RENESAS TECHNICAL UPDATE

製品分類	トランジスタ	発行番号	TN-RF*-A002A/J	Rev.	1版
題名	化合物デバイス製品（高周波トランジスタ、MMIC）用 Φ 3 3 0 mm出荷リール追加		情報分類	梱包仕様変更	
適用製品	高周波デバイス ディスクリート > トランジスタ	対象ロット等	関連資料		
		2013 年 8 月 生産より

別紙② 追加Φ330mm出荷リール寸法

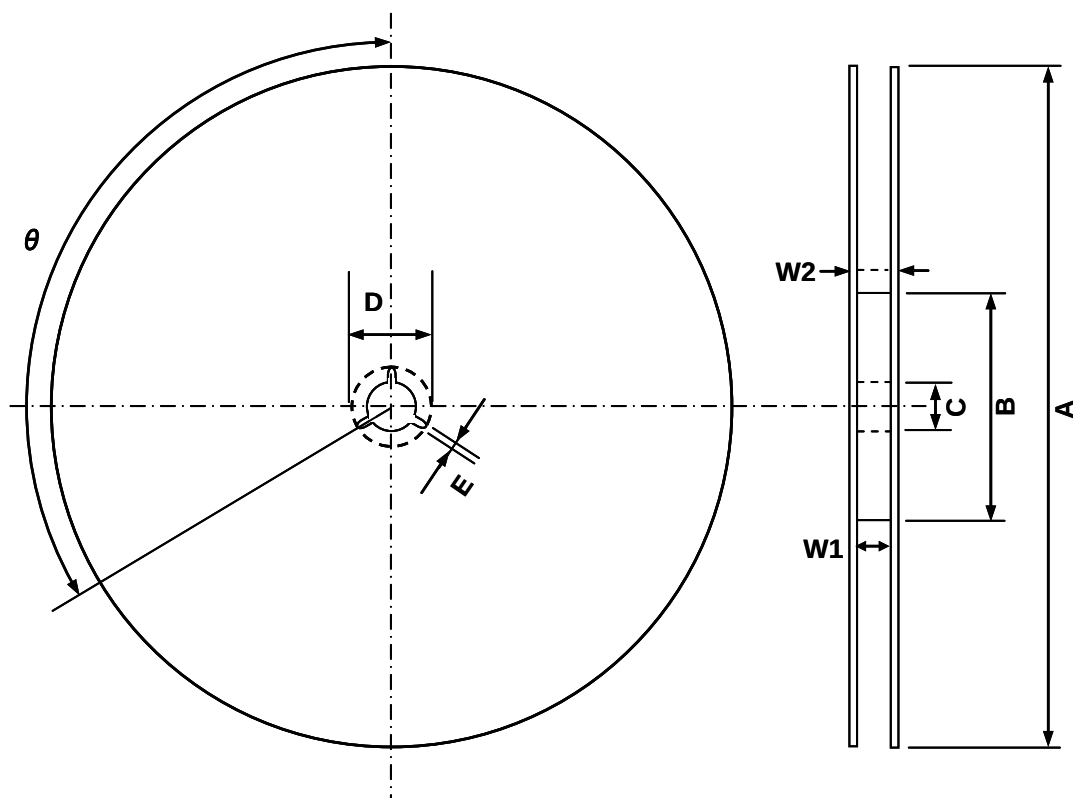
Φ 3 3 0 mm出荷リールにおいて、以下の仕様のリールを追加いたします。

- ・リールの種類： テープ幅 8 mm対応リール および テープ幅 1 2 mm対応リール
- ・リール寸法： 別紙②参照
- ・外観： 別紙③の通り外観が異なります

項 目		照合文字	寸法・角度	
テープ幅			8mm	12mm
フランジ	直径	A	$\phi 330 \pm 2$	
	両フランジの内側間隔	W 1	9.4 ± 1.0	13.4 ± 1.0
	両フランジの外側間隔	W 2	13.4 ± 1.0	17.4 ± 1.0
ハブ	外周直径	B	$\phi 100 \pm 1$	
	スピンドル穴の直径	C	$\phi 13 \pm 0.20$	
	キー溝直径	D	$\phi 21 \pm 0.8$	
	キー溝幅	E	2 ± 0.5	
	キー溝位置	θ	120°
